**PROCÈS VERBAL**  
des travaux de la grande commission nautique du mardi 15 décembre 2015  
relative au projet d'agrandissement du port de Port-La Nouvelle (11)

**RÉUNION DE LA GRANDE COMMISSION NAUTIQUE**

La grande commission nautique (GCN) s'est réunie le mardi 15 décembre 2015 pour émettre un avis consultatif sur le projet d'agrandissement du port de Port-La Nouvelle.

AVANT PROJET  
**PLAN DE BALISAGE MARITIME**  
 FOLIO 2

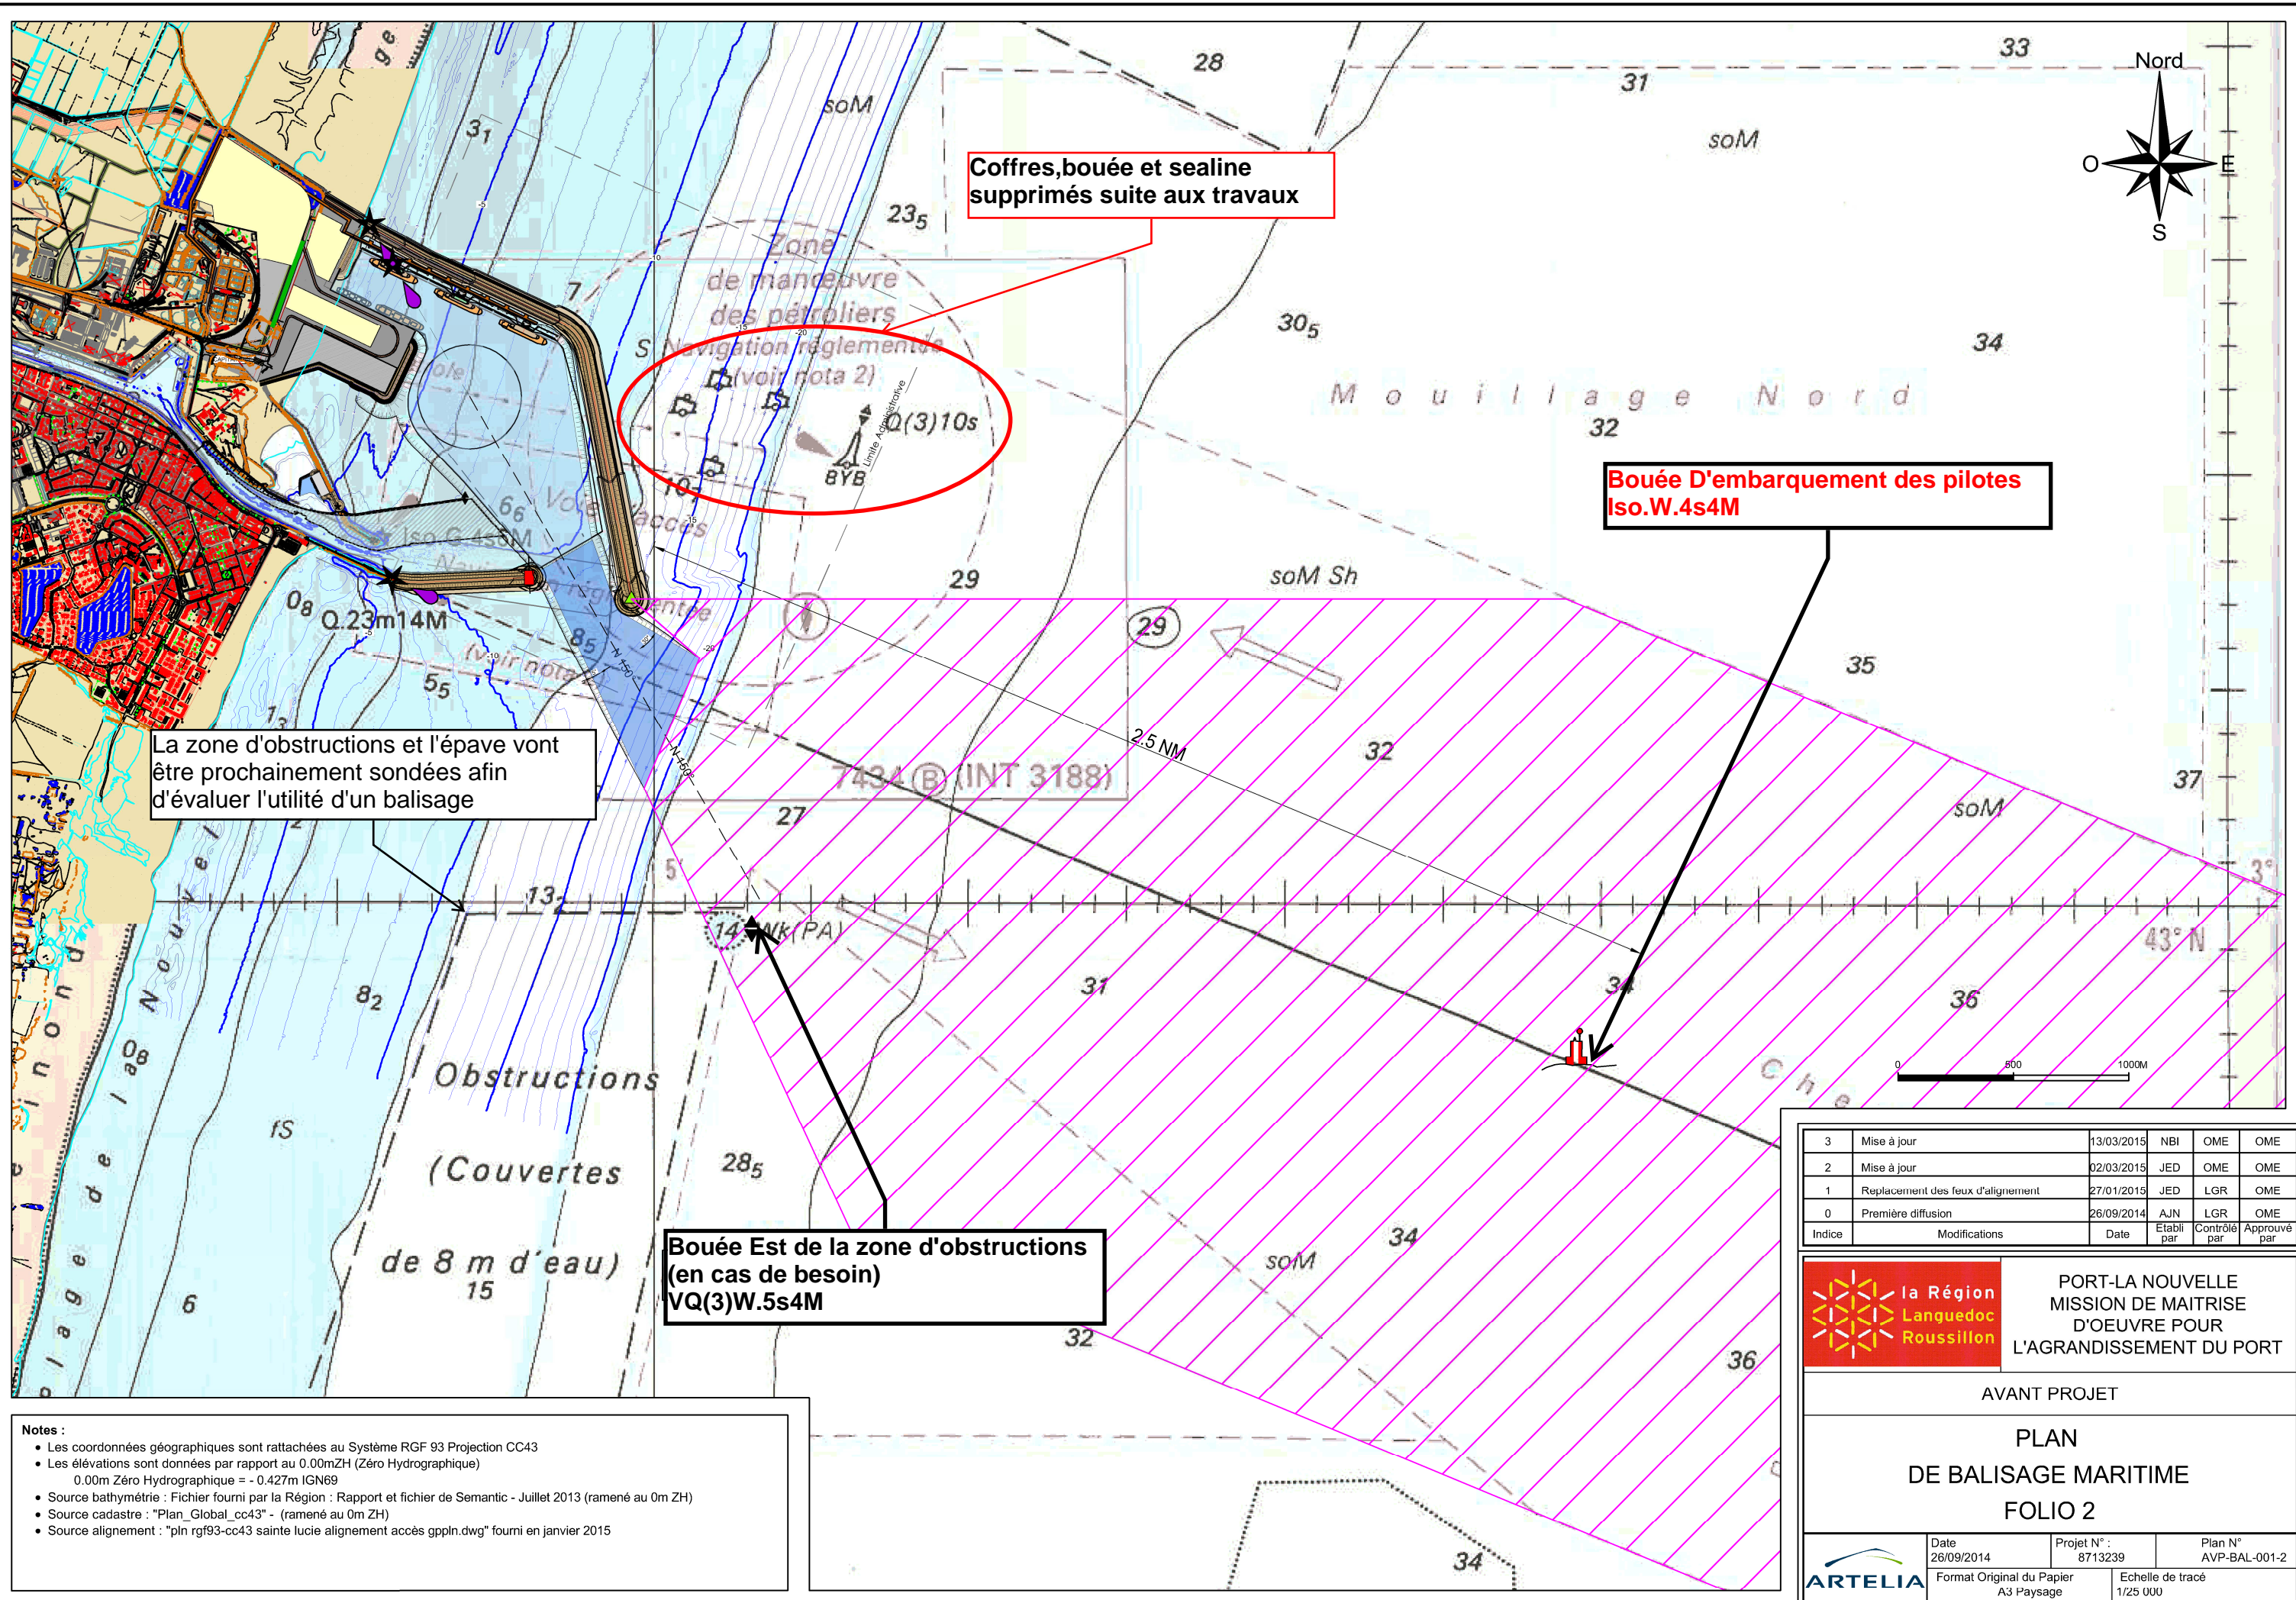
Une bouée active d'embarquement de pilote (munie d'un AIS AtoN) est demandée par le porteur de projet conformément aux besoins exprimés par les usagers du port. Le SPBM propose à la GCN de suivre l'avis technique du CEREMA, qui propose plutôt de faire figurer un repère sur les cartes marines pour signaler le point d'embarquement des pilotes. Une discussion s'en suit entre les différents acteurs de la GCN. Les pilotes, par la voix de M. Frédéric DAUX estiment qu'il est intéressant de conserver cette bouée comme point de repère. Le président estime qu'elle n'est pas nécessaire du strict point de vue de la sécurité maritime. Il considère néanmoins que la vision utilisateur et le point de vue pratique qui l'accompagne doit pouvoir prévaloir dans le cas de figure qui nous concerne : le chenal d'approche axé au 292,4° n'est en effet obligatoire que pour les navires citernes transportant des hydrocarbures et les navires transportant des matières dangereuses. Les autres navires ne sont pas tenus de l'emprunter forcément, toutefois la prise de pilote étant obligatoire, cette marque d'eau saine peut constituer un bon point d'atterrissage.

La superficie de la zone de mouillage Sud va être érodée par la définition du nouveau chenal d'accès. Elle risque par ailleurs de constituer une entrave à l'approche du port par le Sud-Est. Ces évolutions posent de fait la question de son maintien.

Si une sonde inférieure à -18,5m/ZH subsistait malgré tout dans cette zone, le SPBM propose la mise en place d'une bouée cardinale Est au coin Nord-Est de la zone.

La GCN recommande en conséquence de la conserver.

Il est proposé en conséquence de supprimer la zone de mouillage sud.
